Regione Liguria – Giunta Regionale

Oggetto	Reticolo idrografico regionale. Modifica rio senza nome affluente del Rio Rovare in loc. San Fruttuoso in Comune di Genova (GE)
Tipo Atto	Decreto del Dirigente
Struttura Proponente	Unità organizzativa Assetto del territorio
Dipartimento Competente	Direzione generale Protezione civile e difesa suolo
Soggetto Emanante	Roberto BONI
Responsabile Procedimento	Paolo SPOTORNO
Soggetto Responsabile	Roberto BONI

Allegato 1

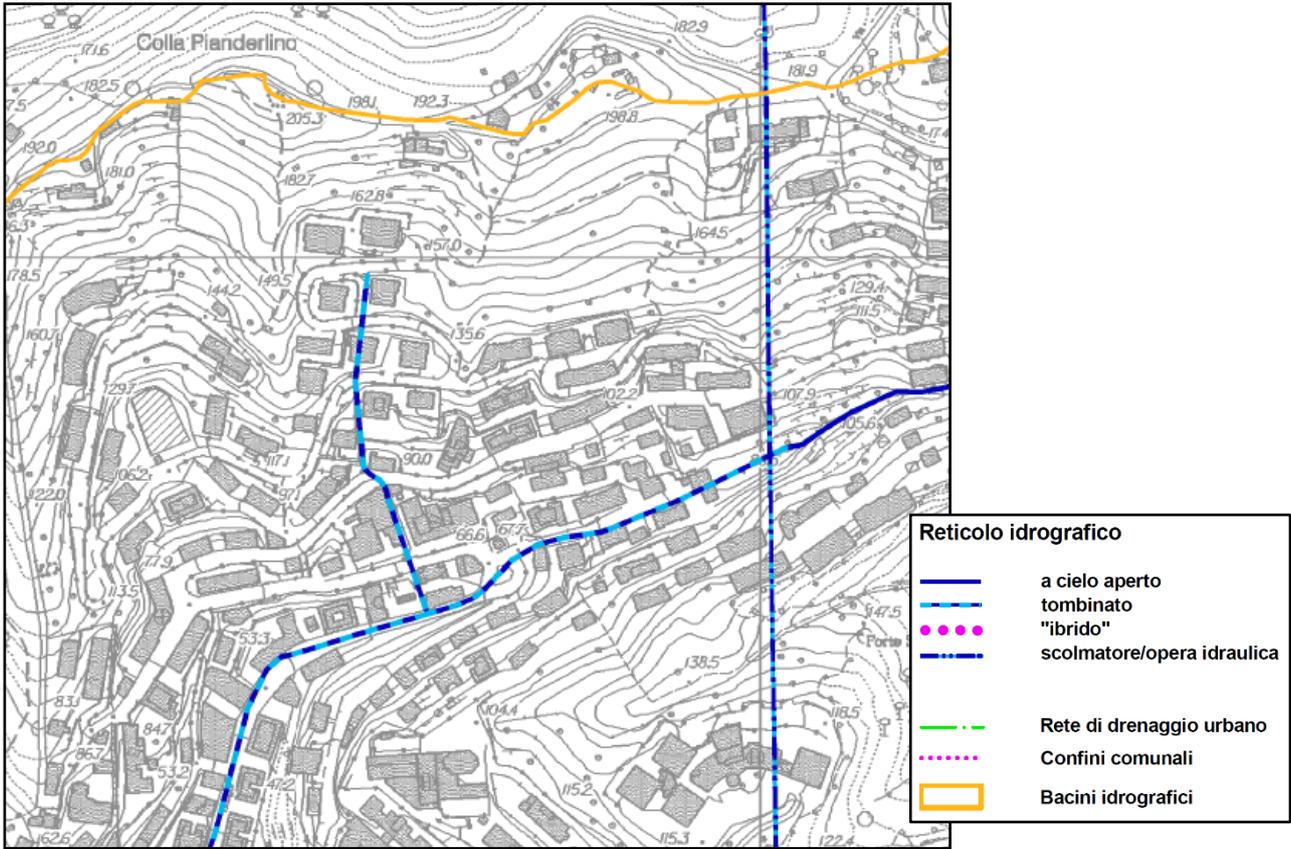
durante l'istruttoria svolta è emerso altresì che il tracciato del Rio Rovare riportato sulla cartografia vigente in corrispondenza della confluenza con il ramo di cui sopra risulta differente dal tracciato reale come meglio indicato nell'allegato 1 al presente decreto;

per i motivi indicati in premessa, di approvare la modifica alla cartografia del Reticolo Idrografico Regionale, di cui alla DGR 1280 del 14/12/2023, relativamente alla eliminazione di un ramo affluente in destra del rio Rovare nel quartiere di San Fruttuoso in Comune di Genova (GE), classificandolo

come *drenaggio urbano*, nonché ad una correzione geometrica del tracciato del Rio Rovare, come riportato nello stralcio allegato al presente atto quale sua parte integrante e sostanziale.

Stralcio cartografico del Reticolo Idrografico Regionale DGR n. 1280/2023 – San Fruttuoso in Comune di Genova (GE)

Stralcio cartografico modificato per l'affluente senza nome del rio Rovare, in Comune di Genova (GE)
